**PROJET DE PARC EOLIEN DE
QUATRE VALLEES VII
COMMUNE DE PRINGY (51)**

> **Cahier n°9 – Mémoire de réponse à
l’Avis de la MRAE du 20/08/2019**

**Avis délibéré relatif au projet de parc éolien
dit «Parc Éolien Quatre Vallées VII»
sur la commune de PRINGY (51),
porté par la Société d'Exploitation du Parc Éolien de Pringy**

n°MRAe 2019APGE68

Extrait de l'arrêté préfectoral de création de la ZDE

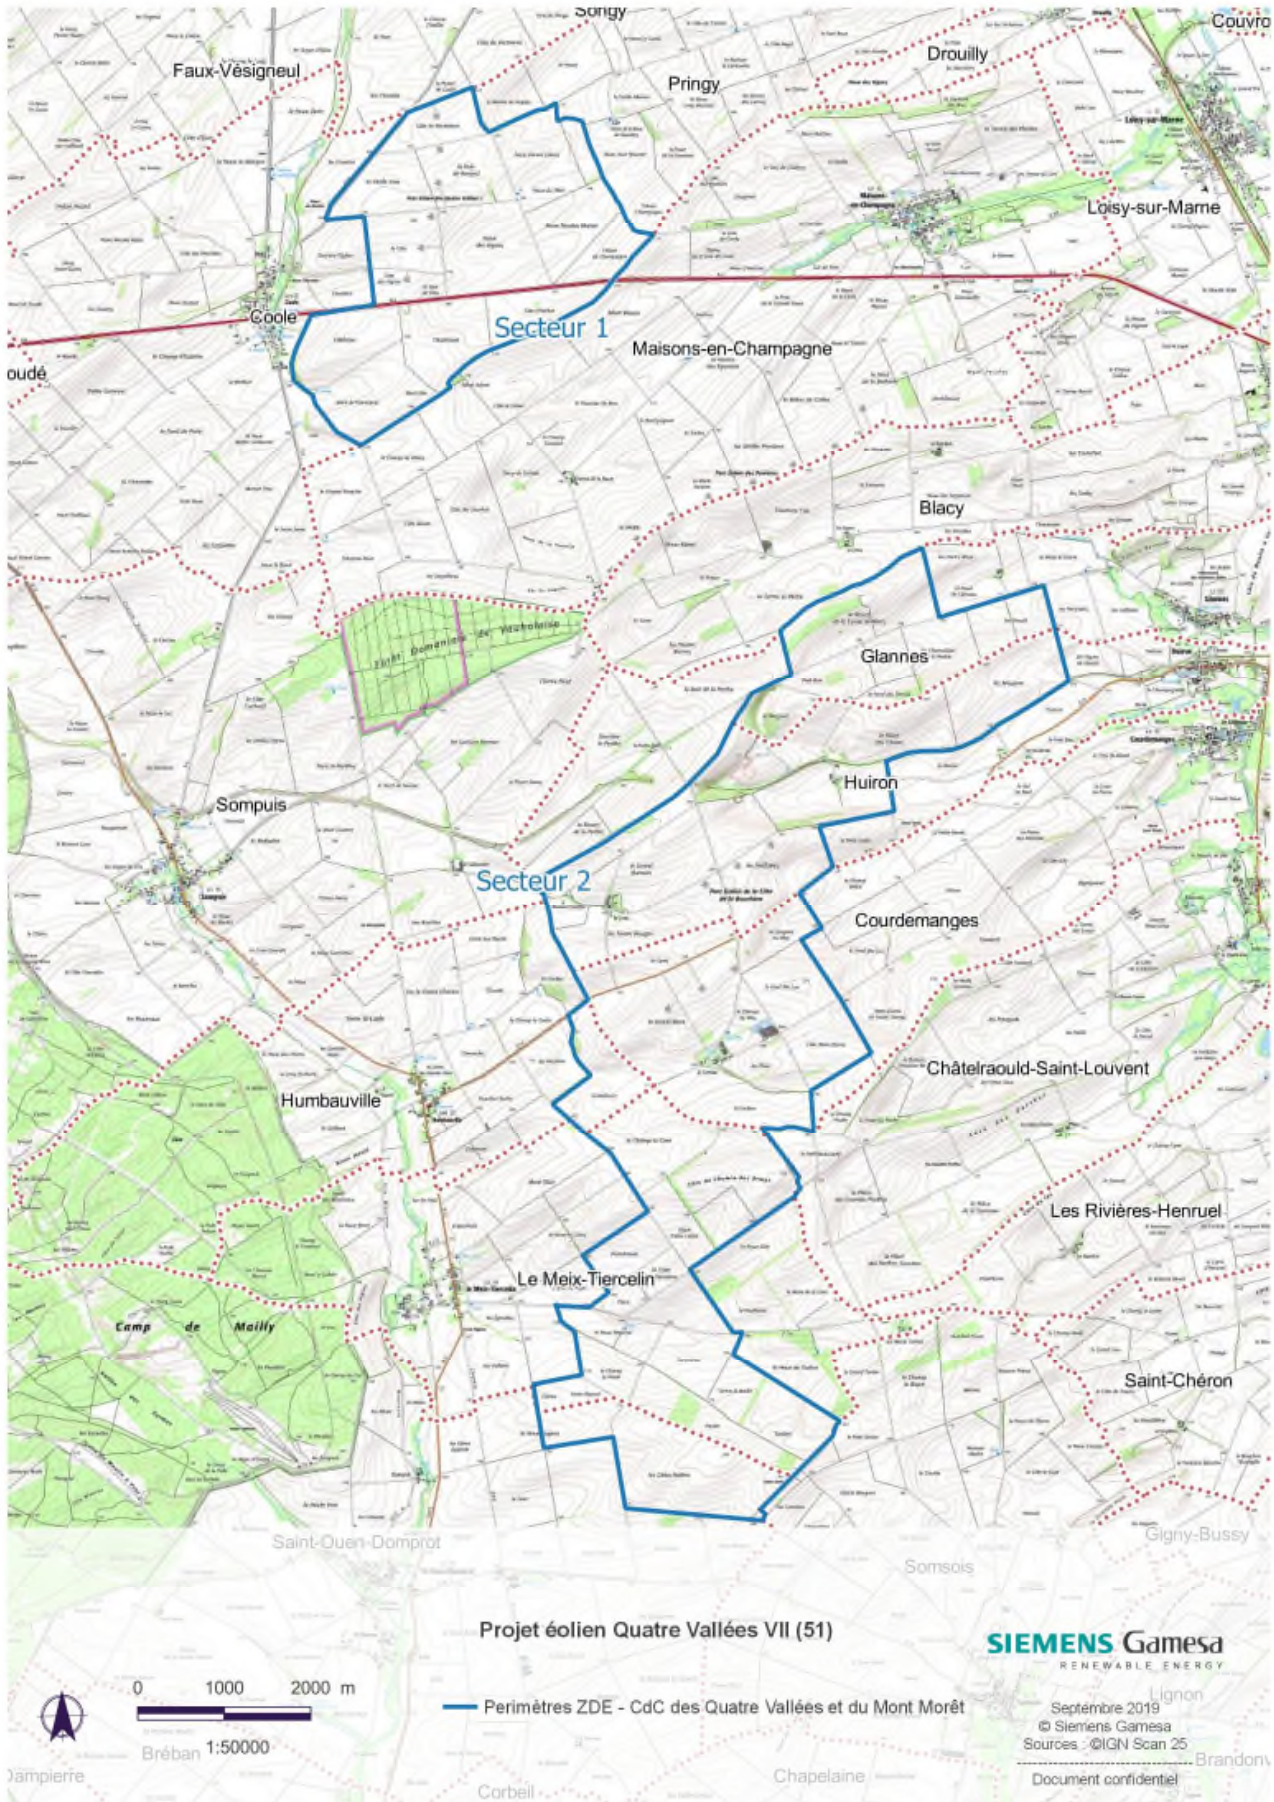
« De façon générale, l'Ae s'est interrogée sur le processus retenu pour la réalisation de cet ensemble de parcs éoliens qui n'en forment plus qu'un, de taille très importante. Sans parler de « découpage » d'un grand projet, comme ces projets sont portés par des sociétés différentes, filiales de la même société, il aurait été préférable qu'un seul dossier soit déposé à l'origine, avec une étude d'impact unique pour l'ensemble des parcs, suivie d'une autorisation unique ou d'autorisations successives par projet. L'étude d'impact comme l'information du public y aurait gagné. »

Sur les six parcs éoliens cités par la MRAE (cf. carte page 3 de son avis), seul quatre d'entre eux ont été développés par Siemens Gamesa. Il s'agit des parcs éoliens de Quatre Vallées I, de Quatre Vallées III, de Quatre Vallées V et de Quatre Vallées VII, objet du présent document. Le pétitionnaire ne peut donc répondre que pour ces parcs-là.

Le premier parc éolien, celui de Quatre Vallées I a été développé entre 2006 et 2012. A l'époque, le développement des parcs éoliens était régi par les Zones de Développement Eolien (ZDE). En l'occurrence, les Communautés de Communes des Quatre Vallées et du Mont Morêt ont créé en 2008 une ZDE sur leur territoire. Deux secteurs avaient été retenus (cf. carte ci-dessous) et les puissances minimales et maximales avaient été définies comme suit :

La puissance maximale prévue sur le secteur n°1 n'était donc que de 16 MW et celui-ci concernait uniquement la commune de Coole. Aussi le projet éolien de Quatre Vallées I qui comportait initialement 8 éoliennes de 2MW visait à répondre exactement à cet objectif.

Extrait de l'arrêté du 23 avril 2018 : Illustration du balisage diurne

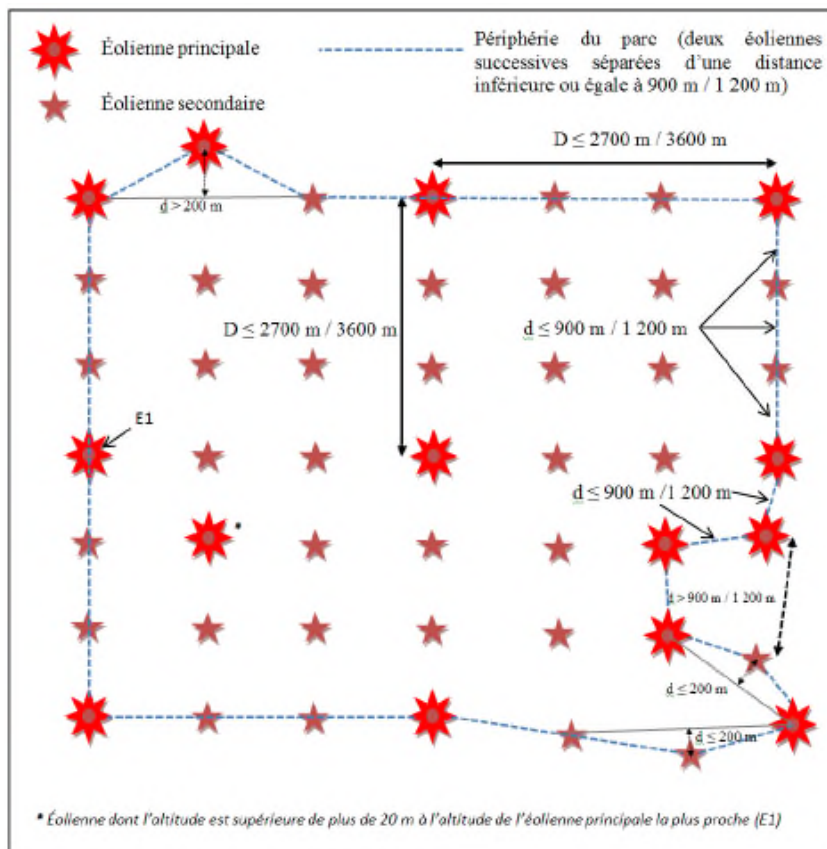
L'Autorité environnementale recommande à l'exploitant de présenter une synthèse comparative des conditions de fonctionnement de ses appareils et de celles de parcs voisins permettant de s'assurer de leur cohérence.

Par ailleurs, avec la notion de champ éolien, cet arrêté permet également d'atténuer l'impact du balisage de certaines éoliennes « dites secondaires » : suppression du balisage diurne, division par 10 de l'intensité du balisage nocturne (cf. schémas ci-dessous).

Cette analyse peut être réalisée pour chaque parc séparément mais peut également être menée à l'échelle du massif éolien entier constitué par l'ensemble des parcs susmentionnés. Cela résulterait en une plus grande atténuation globale du balisage, en des nuits plus paisibles pour les riverains et par voie de conséquence en une meilleure acceptabilité de ceux-ci envers les parcs éoliens.

Aussi, dans un objectif de travail en bonne intelligence vers une meilleure acceptabilité locale, **le pétitionnaire s'engage à créer les conditions d'une discussion avec les exploitants des parcs éoliens voisins (Quatre Vallées I, Quatre Vallées III, Quatre Vallées V, Les Longues Roies et l'Orme Champagne). L'objectif étant de mener les exploitants à une réflexion commune sur la possibilité de traiter l'ensemble des 6 parcs comme un seul et unique champ éolien au sens de l'arrêté du 23 avril 2018.**
